Nota van beantwoording zienswijzen bestemmingsplan Entreegebied Landgoed Bredius

**Team Ruimtelijke plannen
Oktober 2021
Kenmerk: D/21/038753**

Afbeelding: afstand tussen Hofstede Batestein en de nieuwe te bouwen woningen

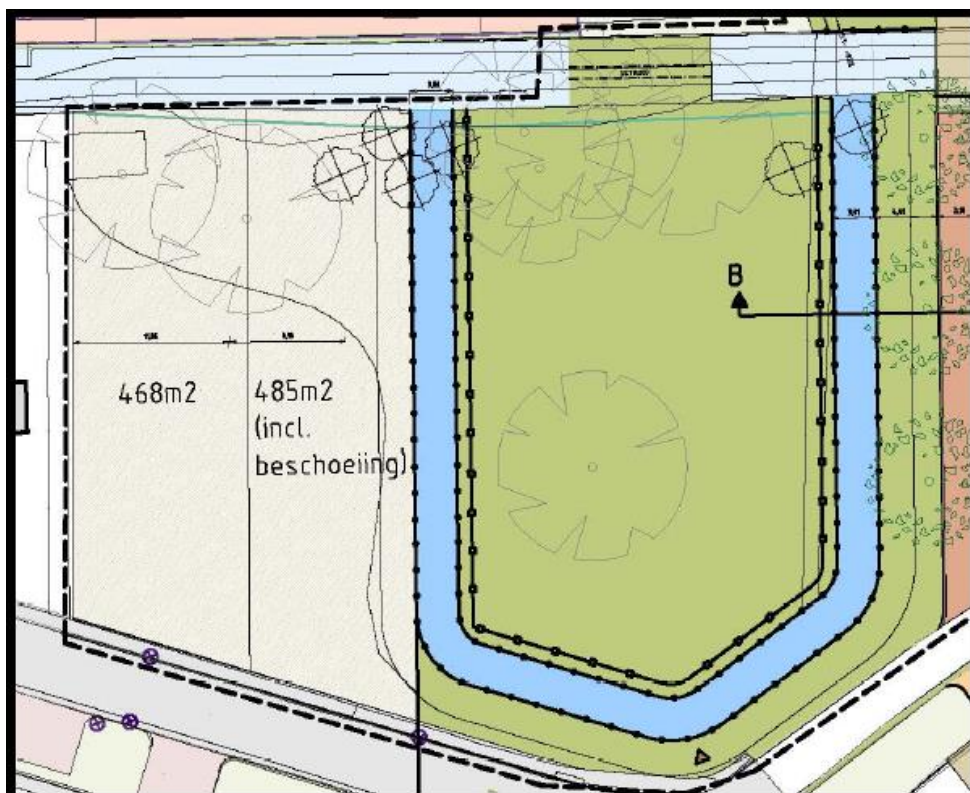
In het ontwerpbestemmingsplan is een maximale bouwhoogte van 12 meter opgenomen. Dit biedt ruimte voor een woning van vier bouwlagen. Ruimtelijk gaat het dan concurreren met het monumentale complex van Hofstede Batestein. Qua ontwikkelvolume is het ook niet nodig tot deze hoogte te bouwen. Wij verzoeken u de bouwhoogte te beperken tot maximaal 10 meter.

De afstand tussen Hofstede Batestein en de nieuwe te bouwen woningen bedraagt circa 70 meter (zie hiervoor onderstaande afbeelding). Verder staan er bomen tussen de Hofstede en nieuw te bouwen woningen. Hierdoor kan niet gezegd worden dat er sprake is concurrentie. De nieuw te bouwen woningen moeten vooral gerelateerd worden aan de naastgelegen woningen. De nieuw te bouwen woningen bestaan uit twee bouwlagen met een kap. Door het opnemen van een maximale goothoogte van 6 meter is dit in de planregels vastgelegd.

Afbeelding: uitsnede uit Inrichtingsplan Centrumgebied

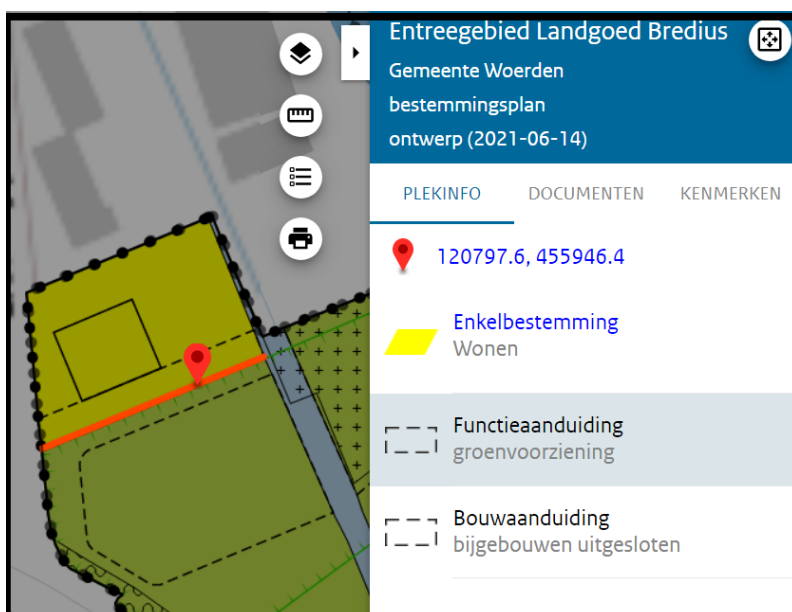
In het plan voor Centrumgebied is opgenomen dat aan de zuidzijde van deze kavel bij uitgifte de verplichting van drie meter brede groenstrook wordt opgenomen om te voorkomen dat er tot op de kavelgrens bouwwerken kunnen worden geplaatst. Dit is wenselijk voor het landschappelijk beeld in het Entreegebied. In artikel 5.2.6 is hiervoor al een bepaling opgenomen. Wij verzoeken u om ook op de plankaart hiervoor een aanduiding op te nemen.

In het bestemmingsplan is in paragraaf 3.2 (Toekomstige situatie) van de plantoelichting een afbeelding opgenomen van het Inrichtingsplan Centrumgebied (zie uitsnede hiervan hieronder). Op dit plan is geen drie meter brede groenstrook aangegeven. De uitsnede hieronder komt uit dit plan.

Afbeelding: uitsnede verbeelding met gebied dat aangeduid is als 'vrijwaringszone – zichtlijn'

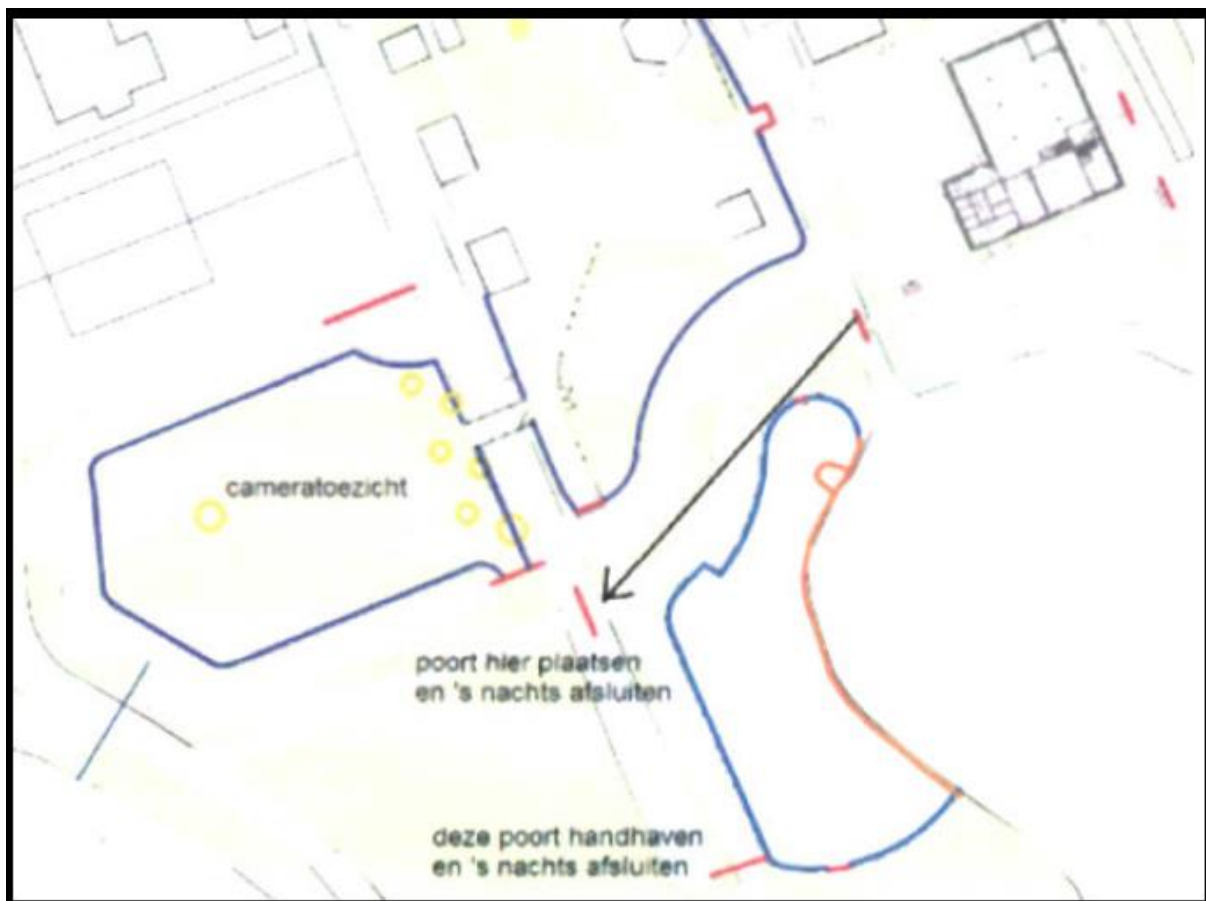
De milieuzonering is voor het behoud en de verbetering van de kwaliteit van de woon- en leefomgeving van mensen. Wij vragen daarnaast ook aandacht voor het verbeteren van de woon- en leefomgeving van onze dieren. De kwaliteit daarvan is te verbeteren door maatregelen te treffen tegen vandalisme en name in de nachtelijke uren. Een afsluitbare veiligheidszone in de nachtelijke uren rondom onze dierenweide; dat is wat wij daarbij voor ogen hebben.

Het Brediushonk vormt aan de noordkant deze zone. Het afsluitbare boerderijerf is dat aan de oostkant. Aan de zuidkant kan dat voor een groot deel de nieuwe speeltuin zijn, maar dan moet het nieuwe entreepad die 's nachts wel af te sluiten is.

Dit is te realiseren door de aanwezige poort aan de zuidkant te handhaven en deze 's nachts af te sluiten en de poort die op de brug nabij de boerderij gepland is op de andere brug te plaatsen. Op onze nieuwe weide komt cameratoezicht. Als dit 's nachts niet afdoende is dan zijn wij genoodzaakt om deze weide buiten de openingstijden voor onze dieren af te sluiten.

Binnen de planregels zijn in de bestemming 'Recreatie' erfafscheidingen tot maximaal 2 meter (artikel 3.2 onder b.2) en hekwerken, poorten en afrasteringen tot maximaal 1,5 meter (artikel 3.2. onder b.3) toegestaan.

Alleen binnen het gebied dat aangeduid, op de verbeelding, aangeduid is als 'vrijwaringszone – zichtlijn (zie tekening hieronder voor het gebied dat rood gearceerd is) zijn afrasteringen, hekwerken en poorten met een maximale hoogte van 1,5 meter toegestaan.

Het afsluiten van poorten en het filmen van de dierenweide maken geen onderdeel uit van dit bestemmingsplan.
